Title - Sujet Arrêt de chaîne-Ingénierie & Fabrication pour le CCGS Martha L. Black	
Solicitation No. - N° de l'invitation F3065-210006/A	Amendment No. - N° modif. 004
Client Reference No. - N° de référence du client F3065-210006	Date 2021-06-10
GETS Reference No. - N° de référence de SEAG PW-\$QCV-024-18168	
File No. - N° de dossier QCV-0-43234 (024)	CCC No./N° CCC - FMS No./N° VME
Solicitation Closes - L'invitation prend fin at - à 02:00 PM Eastern Daylight Saving Time EDT on - le 2021-06-16 Heure Avancée de l'Est HAE	
F.O.B. - F.A.B.	
Plant-Usine: <input type="checkbox"/> Destination: <input checked="" type="checkbox"/> Other-Autre: <input type="checkbox"/>	
Address Enquiries to: - Adresser toutes questions à: Bernier, Odette	Buyer Id - Id de l'acheteur qcv024
Telephone No. - N° de téléphone (418) 580-9179 ()	FAX No. - N° de FAX () -
Destination - of Goods, Services, and Construction: Destination - des biens, services et construction: MINISTERE DES PECHEES ET DES OCEANS NGCC Martha L. Black 101 BOUL.CHAMPLAIN R.C. Att. C/E QUEBEC Québec G1K7Y7 Canada

**TITRE : ARRÊT DE CHAÎNE – INGÉNIERIE ET FABRICATION
POUR LE NGCC MARTHA L. BLACK
MINISTÈRE DES PÊCHES ET OCÉANS (GCC), QUEBEC**

Emplacement «chain stopper» bd.

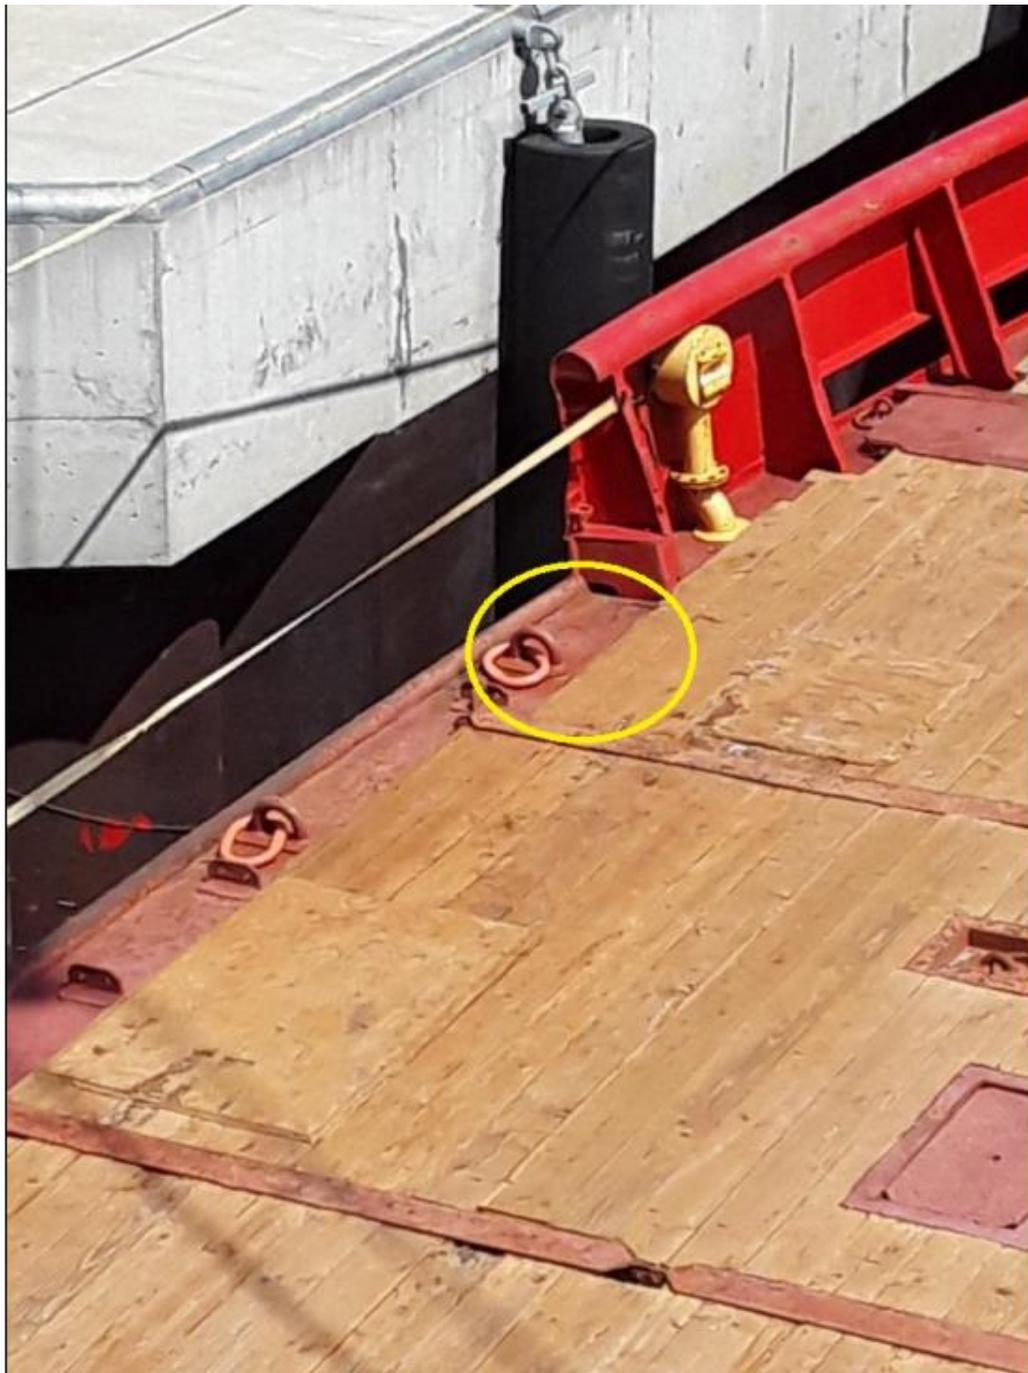
Question 26 : Concernant l'installation des renforts de pont. Est-ce que la GCC est en mesure de fournir un plan de localisation des arrêts de chaînes sur le pont de travail?

Réponse 26 : Les renforts seront directement sur le pont des bouées, comme pour les autres baliseurs. Le centre des arrêts de chaînes sera en ligne avec la flèche rouge comme sur le plan en pièce jointe. Exactement en ligne avec les anneaux de travail de 10 tonnes que nous avons présentement. En fait les arrêts de chaînes remplaceront ces anneaux de travail ainsi que l'utilisation des

«pélican hooks».
